Residentie

TRIANON

Studieopdracht betreffende bouwtechnische
en energetische toestand van het gebouw

ASBEST: schouwonderzoek

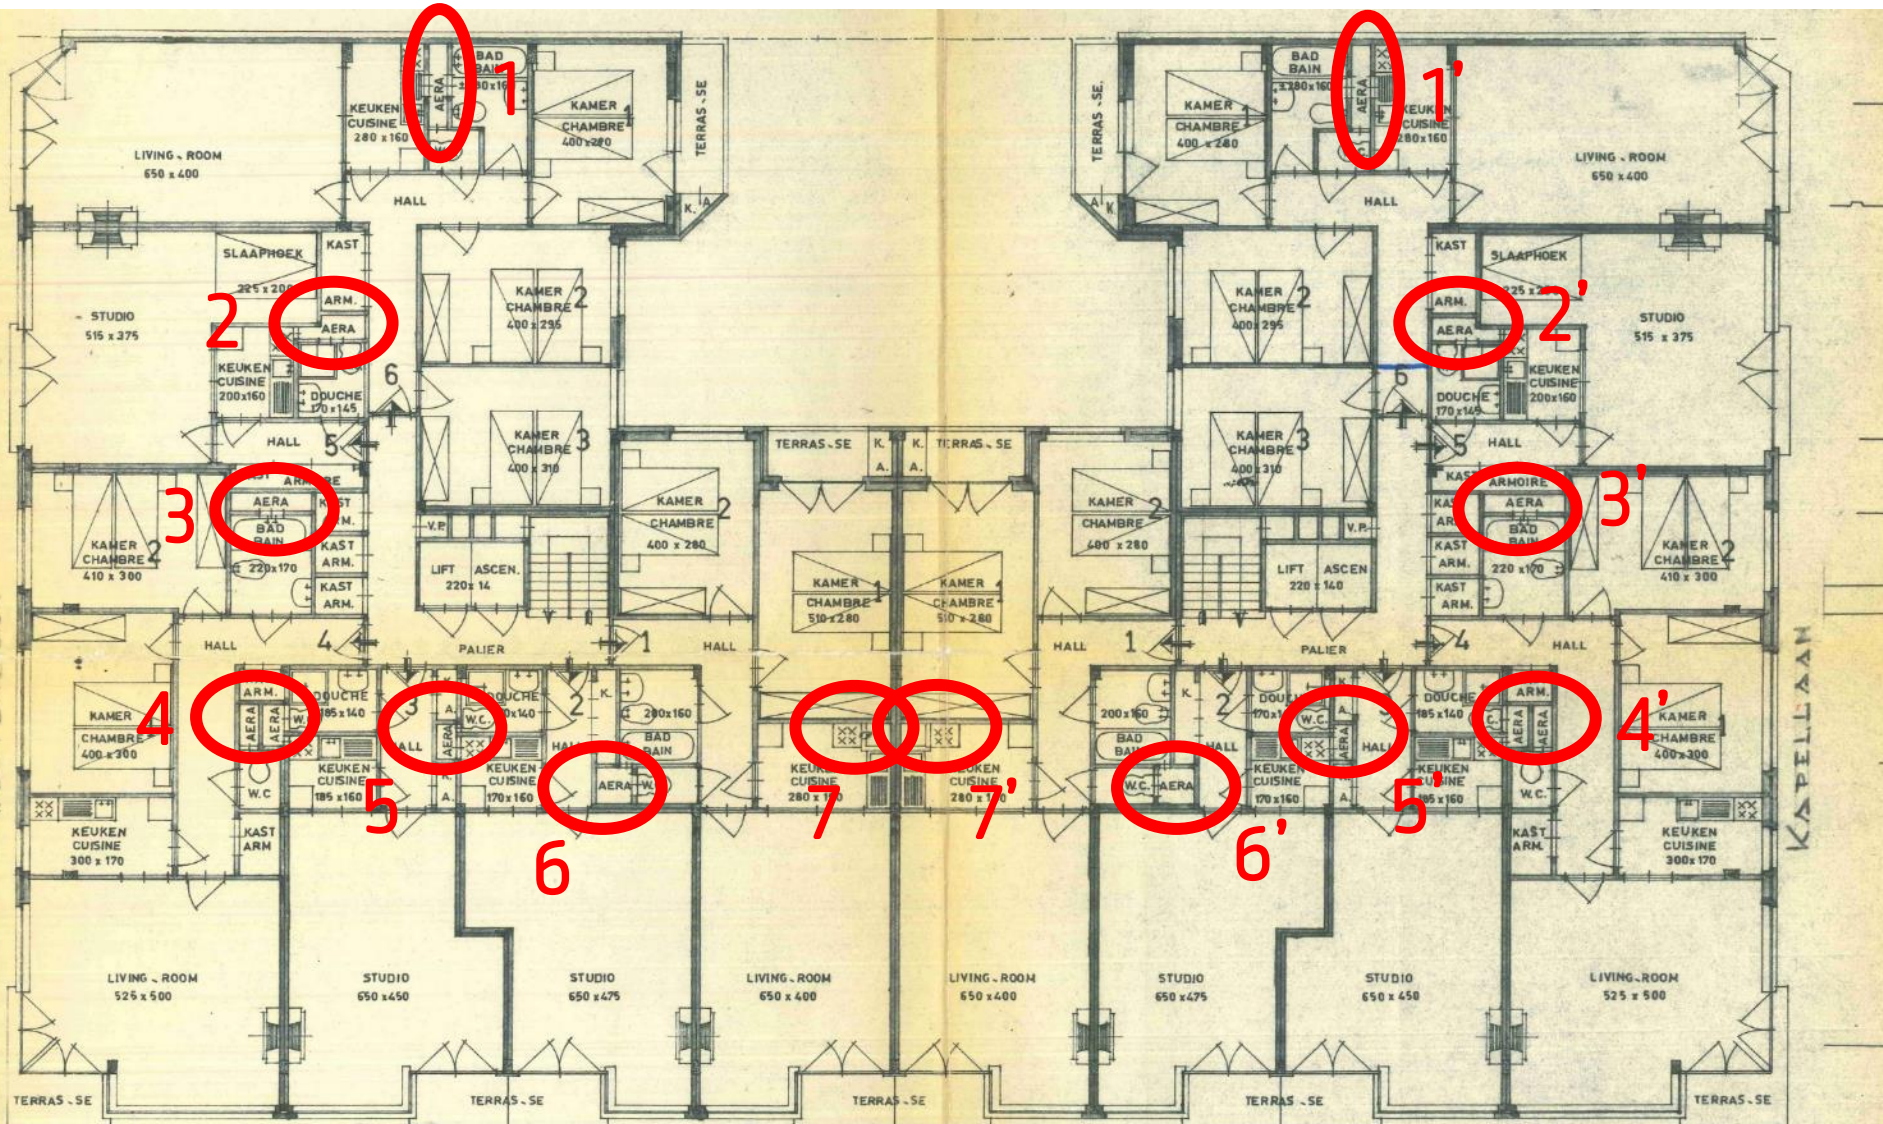
Nagenoeg alle vastgestelde afvoerbuizen in de kokers zijn asbesthoudend.

=> Gezien hun leeftijd kunnen deze gaan verweren en zorgen voor verontreiniging van het afvalwater.

=> Het is raadzaam deze te vervangen.

GEVELMATERIAAL: achtergevel

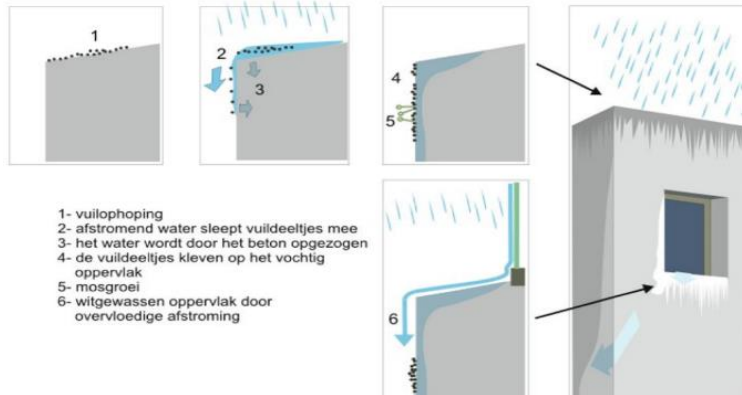
Borstweringen en uitkragingen zonder druiplijst

→ Gevoelig voor vervuiling

→ Gevoelig voor hygrische schade, vooral wanneer er enigszins poreuze ondergronden aanwezig zijn.

Voorzien van dorpels, dekstenen en dakranden met de nodige afdruiptzal dit verduurzamen

DAKDICHTING: Balkons afdek gelijkvloers

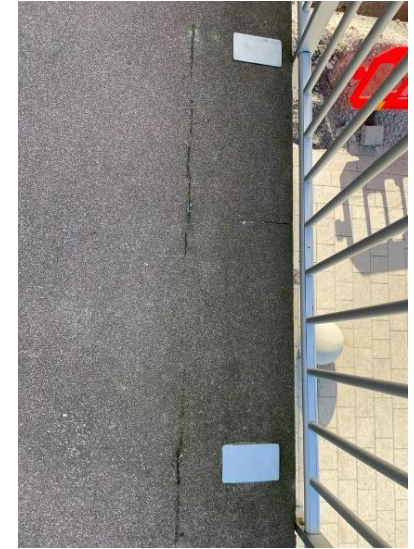
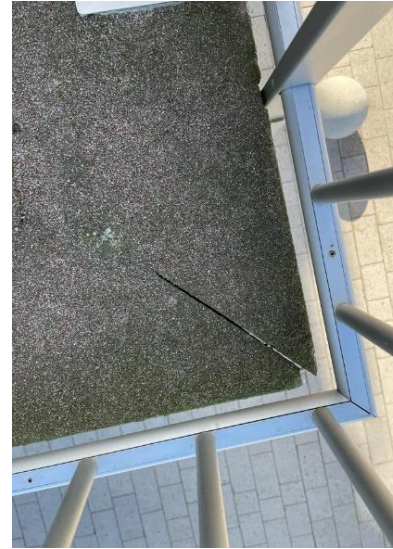
Het steentapijt werd over de oude dekstenen te plaatsen, in plaats van deze correct aan te werken op een geschikte ondergrond en druipprofiel:

- differentieel bewegen/verschuiven van deze dekstenen ten opzichte van de rest van de ondergrond leidt tot scheuren in de dichting.
- de voegen tussen de dekstenen zijn verstorven en staan open.

=> Ernstige perforatie waterdichting.

ADVIES: integraal vervangen de terrasdichting boven het gelijkvloers, met nieuw en geschikt afdruioprofiel.

DAKDICHTING: Inpandige Terrassen

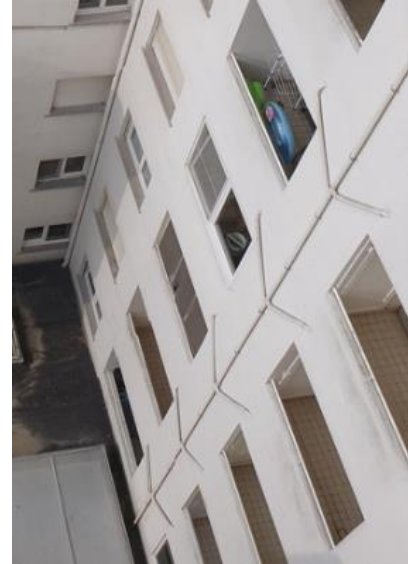
Tegeltjes, vol in de mortel enolgevoegd zijn geen adequate noch duurzame dakdichting:

- Voegen versterven, barsten
- Mortel verzandt (verzakkingen en verschuivingen)

=> onvermijdelijk dat ze water zullen doorlaten dat kan resulteren in infiltraties.

ADVIES: Te vervangen door een duurzame terrasdichting (bijvoorbeeld cfr. de balkons).

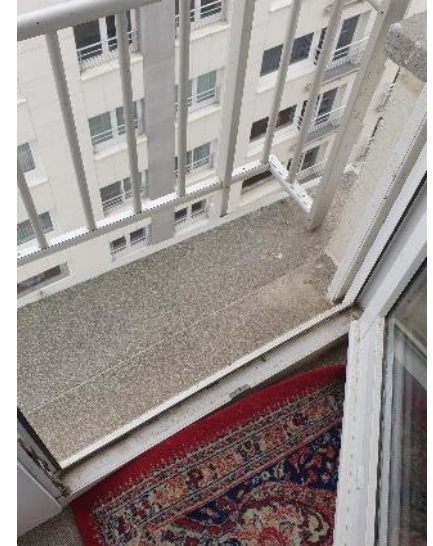
We stellen uiterst beperkte opstandhoogtes vast:

- Soms de hoogte van een arduinen dorpel (4-5cm)
- Soms een uiterste minimum van 1-2cm (vermoedelijk onderkader van het raam)
- Op het gelijkvloers zelfs opstandloos

Hier is absoluut niet voldaan aan de voorschriften van **Buildwise**, wat betekent dat deze knopen veel gevoeliger zijn voor waterinfiltraties.

Hieraan kan niet voldaan worden, tenzij de buitenschrijnwerken vervangen worden, waarbij een voldoende hoge opstand voorzien wordt (en het raam in die mate ook minder hoog wordt)

OPSTANDHOOGTES: Inpandige Terrassen

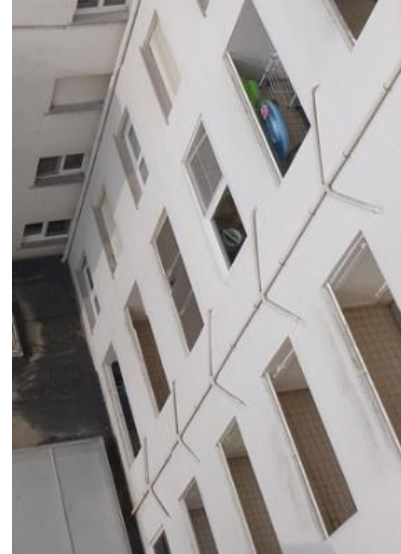
We stellen uiterst beperkte opstandhoogtes vast:

- Soms de hoogte van een arduinen dorpel (4-5cm)
- Tpv. terrasbergingen is er een 10-tal centimeter.

Hier is evenmin voldaan aan de voorschriften van **Buildwise**.

Ook hier kan niet voldaan worden, tenzij de buitenschrijnwerken vervangen worden.

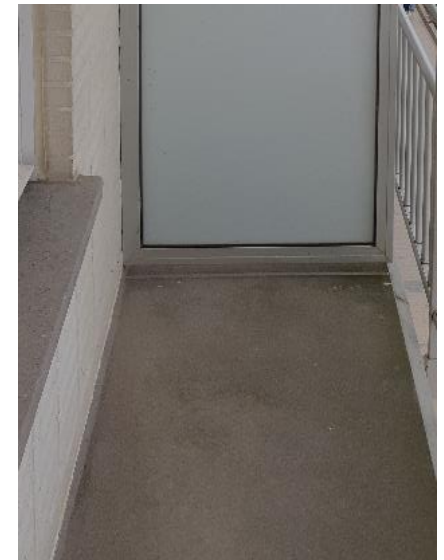
Tevens stellen we vast dat de opstand in vloeibare dichting op de dakterrassen achteraan lokaal los komt en de siliconevoeg verstorven is en openscheurt.

=> Dit wordt idealiter spoedig hersteld.

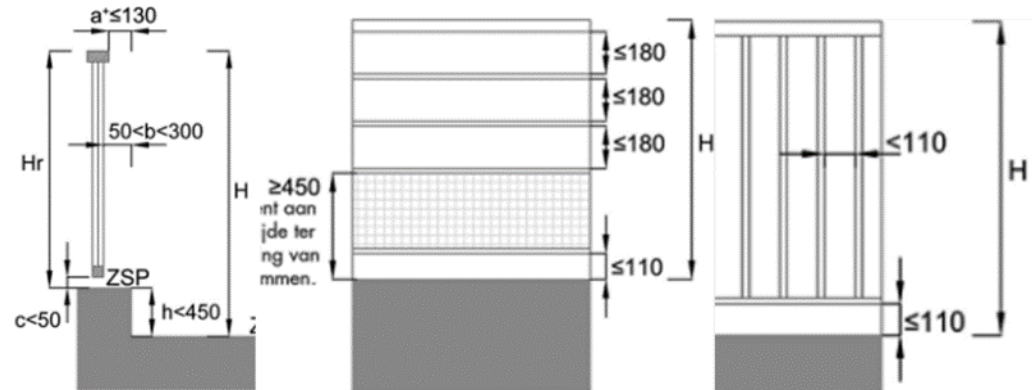
Niet conform: deze balustrades mogen niet uitgenomen en herplaatst te worden.

101cm (ipv. 120cm)

103cm

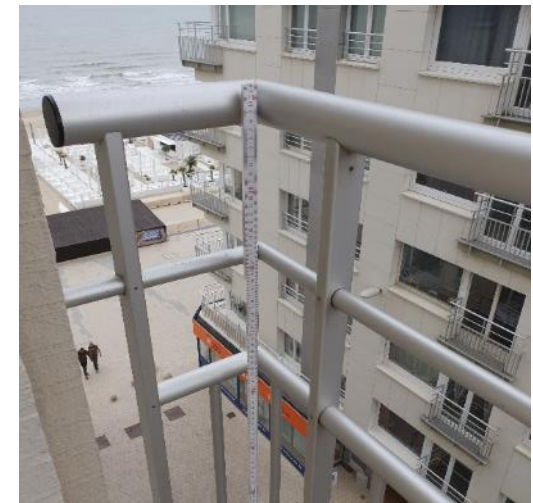
102cm

De onderste boord is tevens te hoog:

=> Hier wordt meer dan 20cm gemeten waar de norm max. 11cm toelaet.

VALVEILIGHEID RAMEN

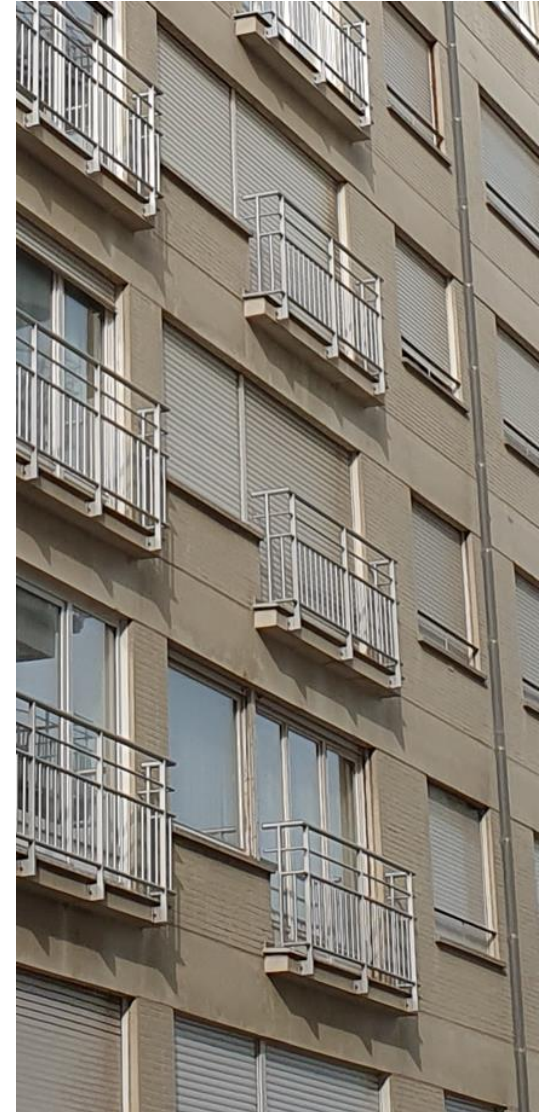
Langs de straatgevels wijkt een aanzienlijk deel van de ramen af van deze norm!

- Sommigen hebben reeds een raambalustrade voorzien.
- Deze beantwoorden niet aan de huidige normen
 - lager dan 110cm / 120cm (+/- 100 a 105cm cfr. balustrades balkons)
 - de horizontale tussenafstand met de dorpel is veel te groot

65-70cm

ADVIES: zeker gezien grote hoogte van het gebouw, bij gevelwerken / werken aan de schrijnwerken best conforme raambalustrades voorzien.

VALVEILIGHEID RAMEN

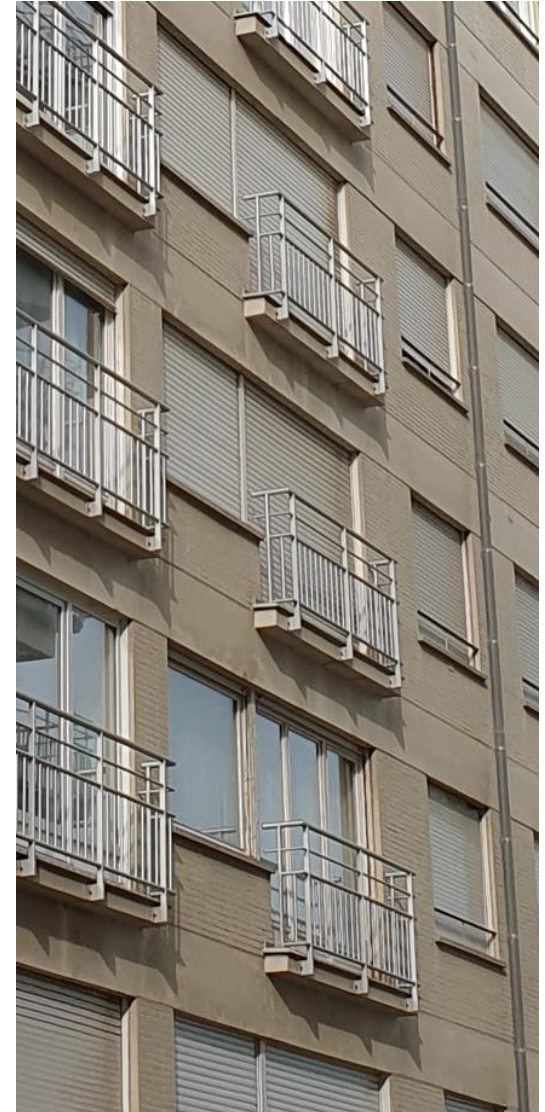
Langs de achtergevel dienen we te concluderen dat deze op de rand balanceren.

88-92cm

ADVIES: zeker gezien grote hoogte van het gebouw, bij gevelwerken / werken aan de schrijnwerken best conforme raambalustrades voorzien.

DORPELS: Blauwe Hardsteen

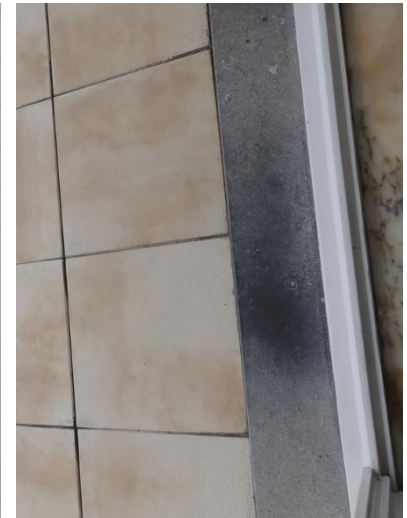
- Over het algemeen zijn de dorpels zelf nog in goede staat
- Voegen zijn aan het versterven

ADVIES: Voegen te onderhouden en te vervangen.

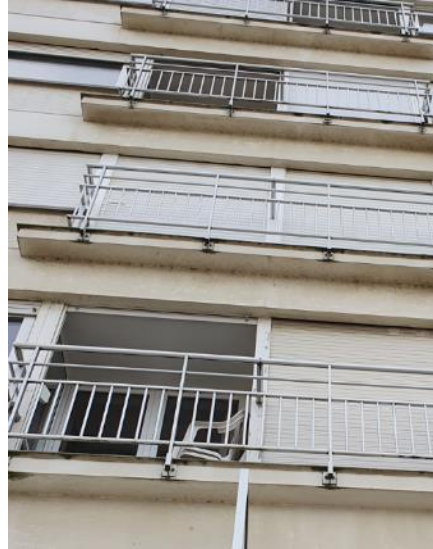
Een groot deel van de balkons valt onder figuur F.

Oversteek (a) = 30cm

=> $c+d > 70\text{cm}$

Hier wordt op enkele centimeters na niet aan voldaan.

Tellerlokalen:
voorschriften technisch lokaal

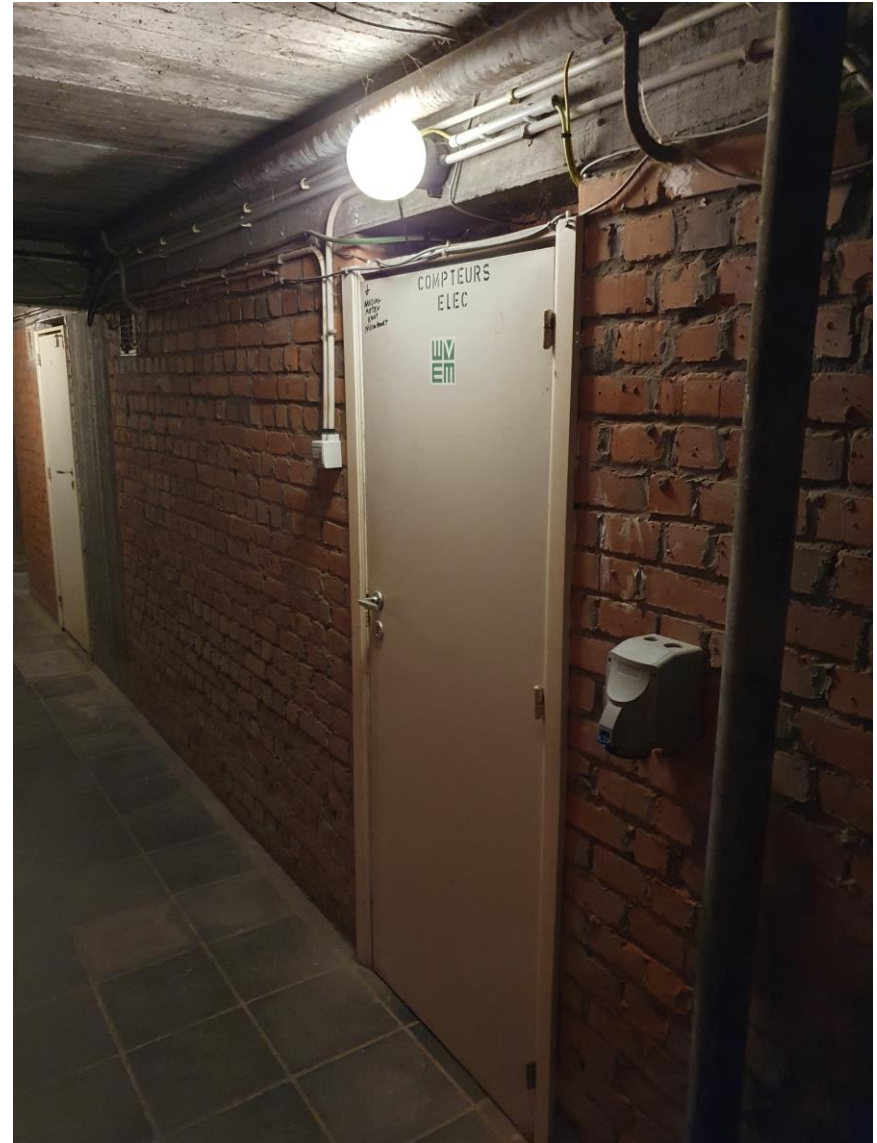
- Lokaal Rf 2h
- **Dient ontsloten te zijn via een sas met Rf 2h**
- Deuren, zowel van stooklokaal als van sas (voldoende ruim voor binnenbrengen en onderhoud van de toestellen) dienen steeds naar buiten open te draaien en minstens EI₆₀ te bedragen.

Niet voldaan.

- **Deur dient vervangen te worden door een brandwerende deur.**
- **tellerlokaal geeft rechtstreeks uit in de evacuatiegang (moeilijk), in principe dient een sas voorzien te worden.**
